Service-Information

Fehler Drucksensor ABS/ESP ATE MK 60

Austausch Hydraulikblock ABS MK 60

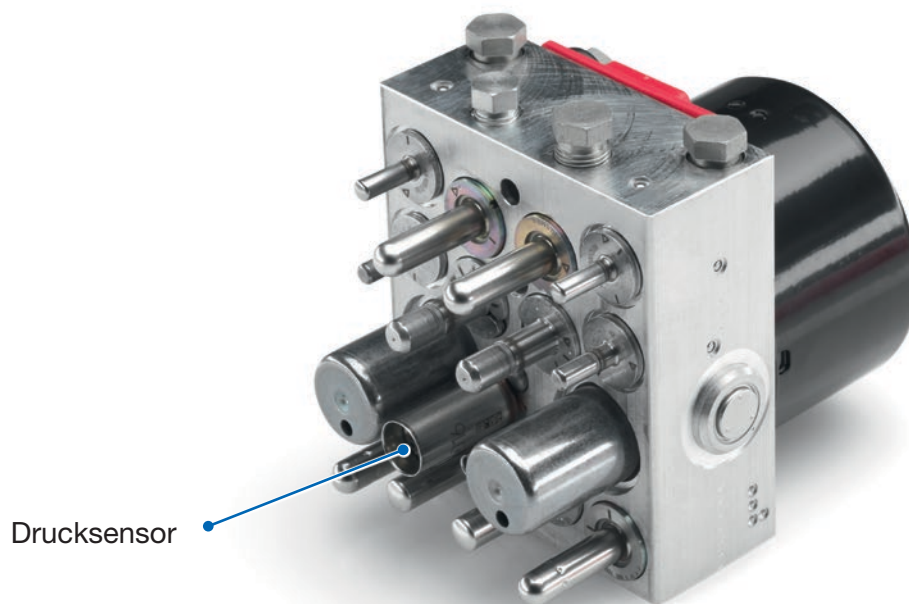
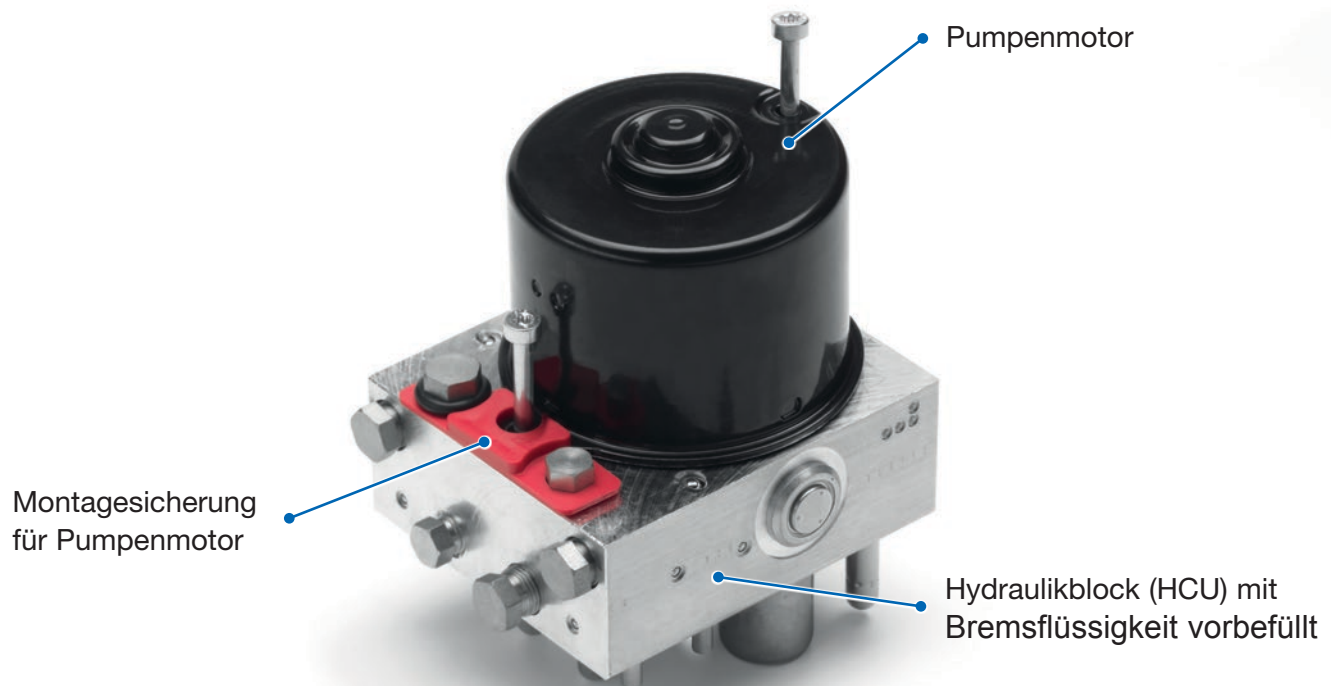
Bisher war eine Reparatur nur durch Austausch des kompletten ABS-Moduls bestehend aus HCU (Hydraulikblock) und ECU (elektronisches Steuergerät) möglich.

Um eine kostengünstige Alternative anbieten zu können, ist ab sofort der Hydraulikblock (HCU) mit integriertem Drucksensor und Pumpenmotor als Ersatzteil erhältlich.

Der Hydraulikblock kann unter Beibehaltung des serienmäßigen ABS Steuergerätes separat ausgetauscht werden.

Um den Entlüftungsvorgang zu erleichtern, ist der Hydraulikblock bereits mit Bremsflüssigkeit vorbefüllt.
